UCS M5 Blade DIMM 설치 스티커가 문서와 일치하지 않음

이 문서에서는 현재 온라인 설명서를 반영하지 않는 기존 UCS M5 Blade DIMM 설치 스티커 관련 문제를 설명합니다.

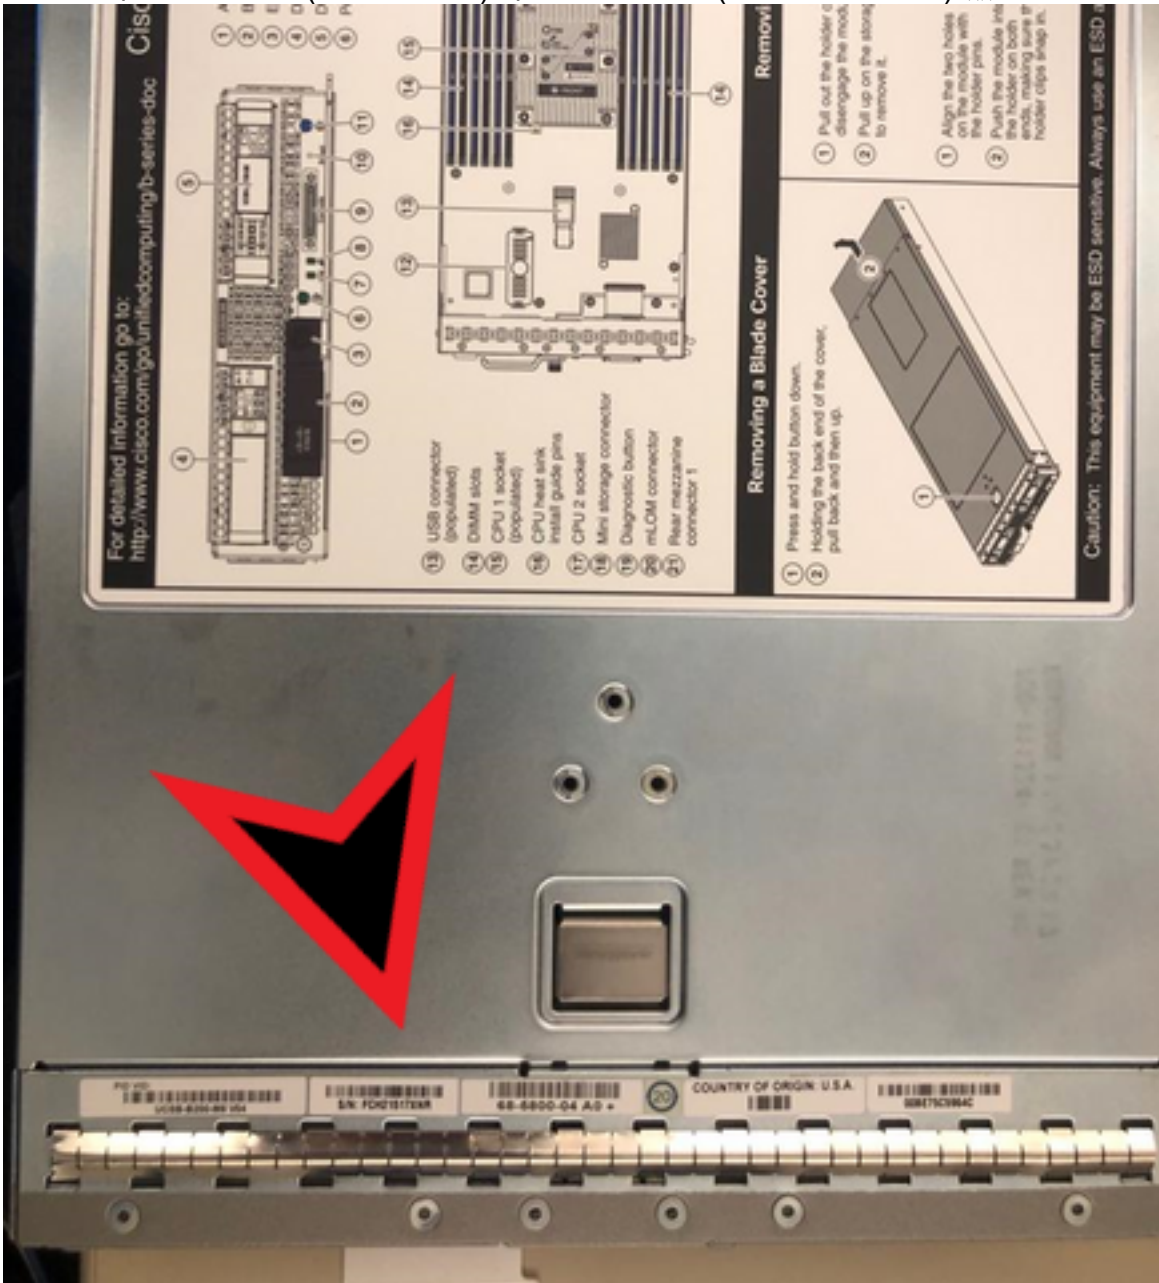
- UCS B200 M5
- UCS B480 M5
- 상단 커버(800-46239-01)에는 B0 수정 버전(고정 스티커 수정 버전 C0 포함)이 있습니다.

- 상위 조립품 번호(68-5800-04)에 수정 버전 A0(고정 버전은 B0) 있음

참고로 B200-M5의 이전 스티커는 다음과 같습니다.

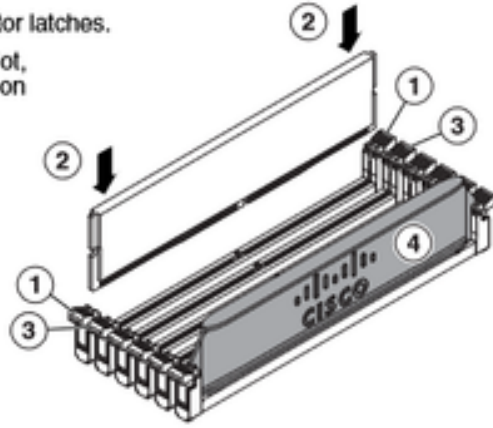
UCS M5 블레이드 덮개 아래의 DIMM 설치 스티커가 온라인 UCS 설명서의 정보와 일치하지 않습니다.

두 컨피그레이션이 모두 유효하며 지원됩니다. 이전 스티커는 검색 또는 기타 문제를 방지할 수 없습니다. 단, 성능 향상을 위한 최적의 컨피그레이션이 아닙니다. 성능 차등은 거의 미미한(약 1%)입니다.

원래 DIMM 설치 스티커가 정확하지 않지만 가장 최신의 컨피그레이션을 위한 온라인 설명서로 고객을 안내해야 합니다.

Cisco UCS B480 M5 Memory Slot Locations

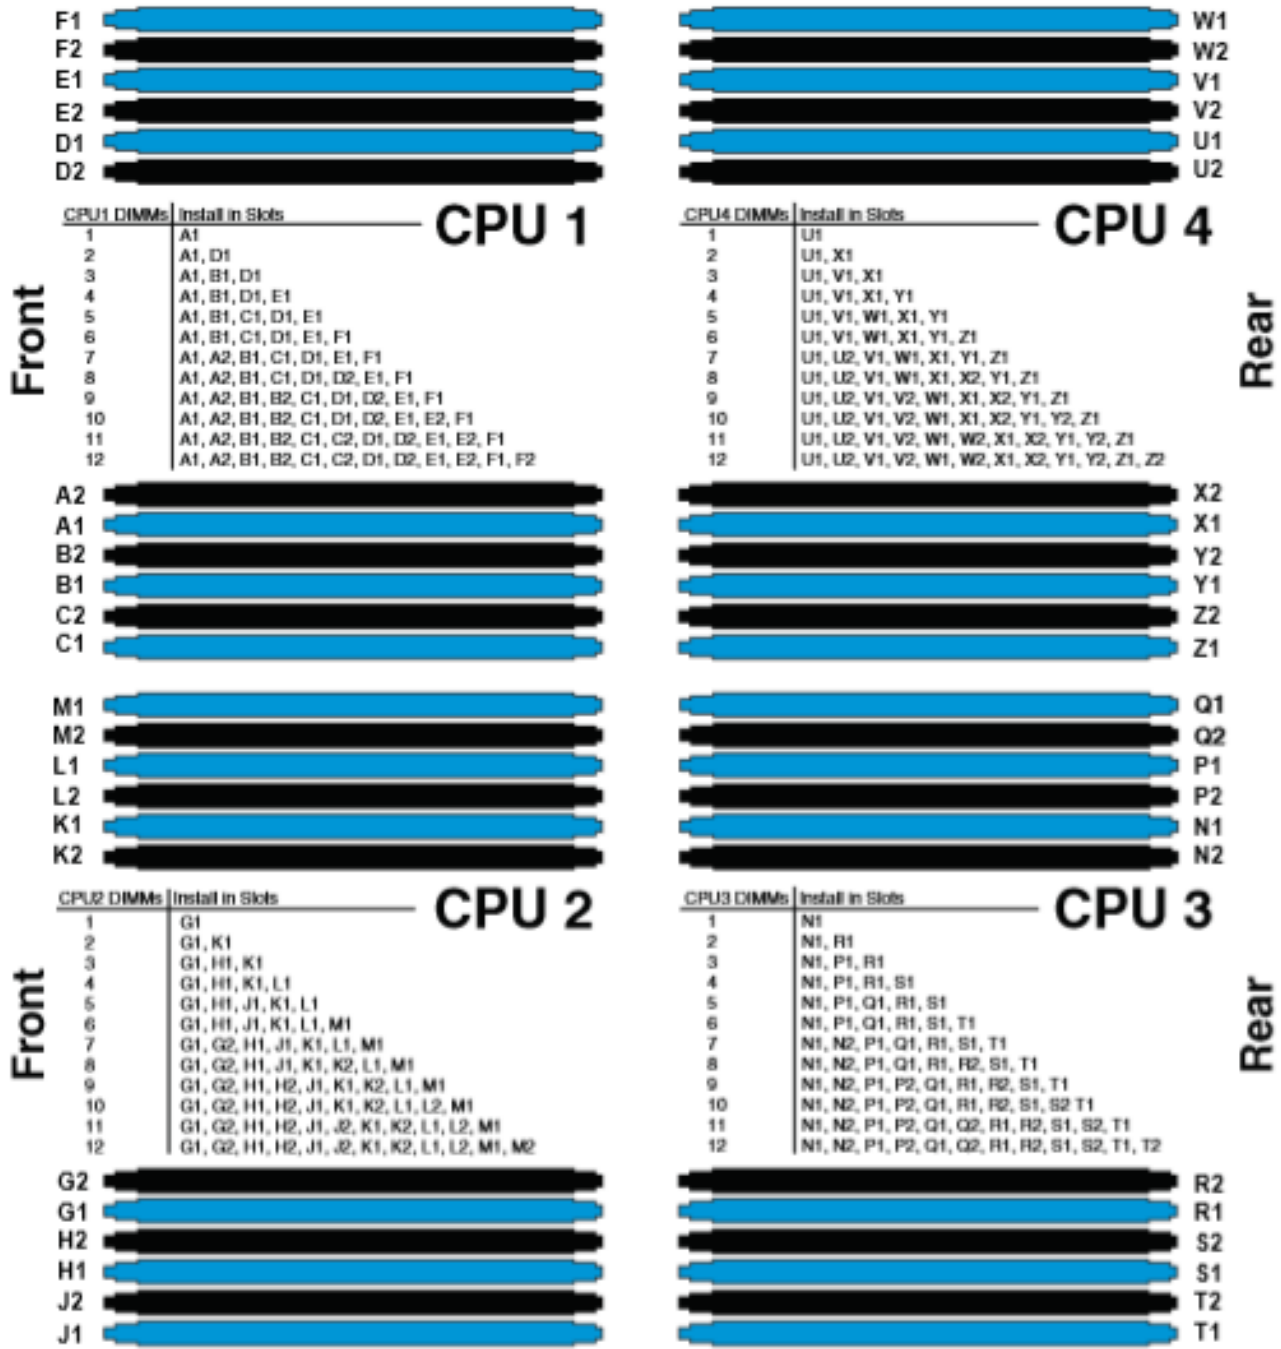
참고로 B480-M5의 이전 스티커는 다음과 같습니다.
